「第2回検討の場」における討議内容の確認

第2回「玉来ダム検証における検討の場」会議 議事要旨

第2回「玉来ダム検証における検討の場」会議

討議結果による主な修正点

<治水対策案の評価について>

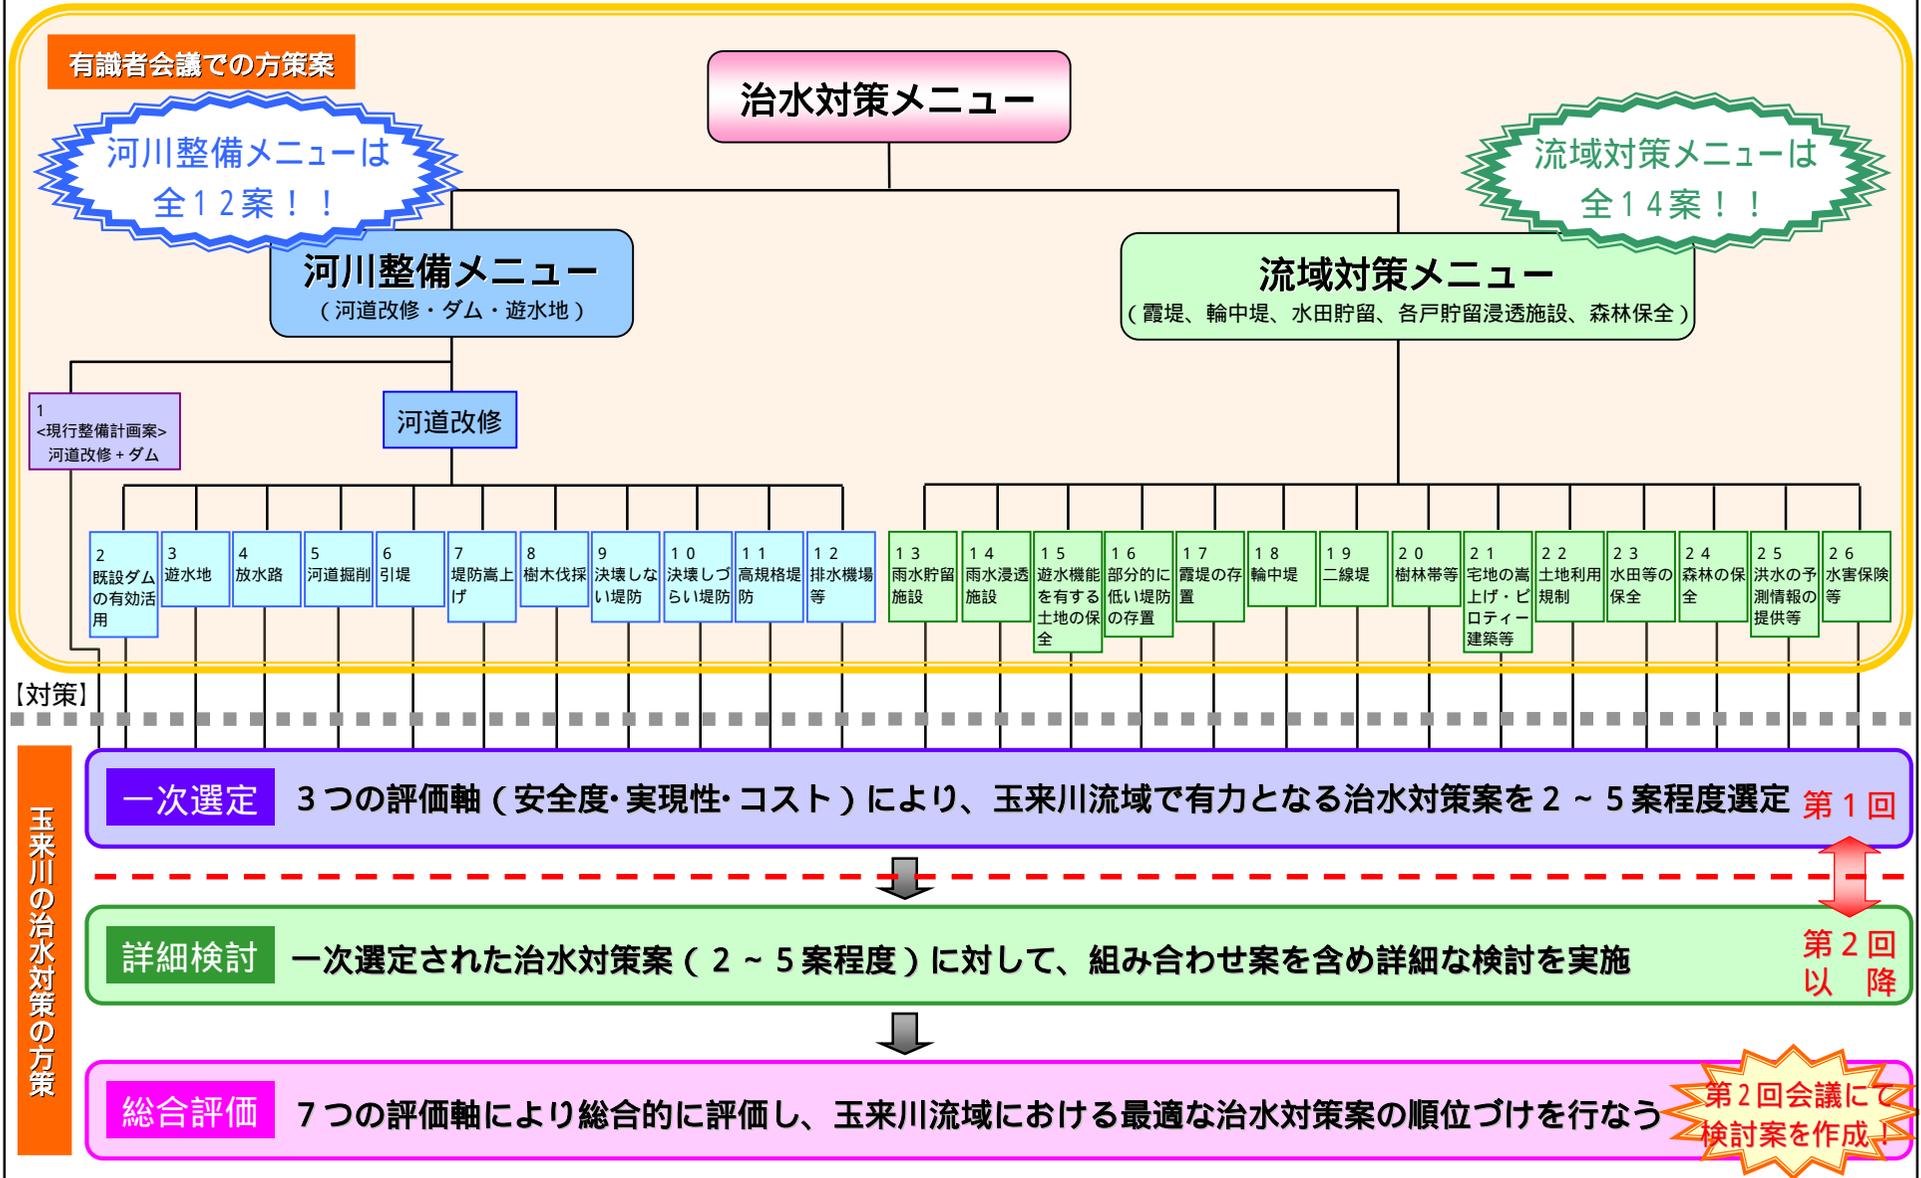
- ・地域関係者から、「現行案以外は実施期間が長すぎる。」、「地元は明日にでも完成してもらいたいことからダム案が最良。」との意見があった。
- ・学識経験者から「柔軟性」での放水路の評価が低いとの修正提案(×→○)があり、了承された。
- 事務局より各評価軸の配点見直し及び評価見直し案を提示し、各委員の了承を得た。

柔軟性の「放水路案＋中上流堤防かさ上げ」の評価を、他案と大きな違いは無いとして「×」「」に修正した。（別紙-4参照）
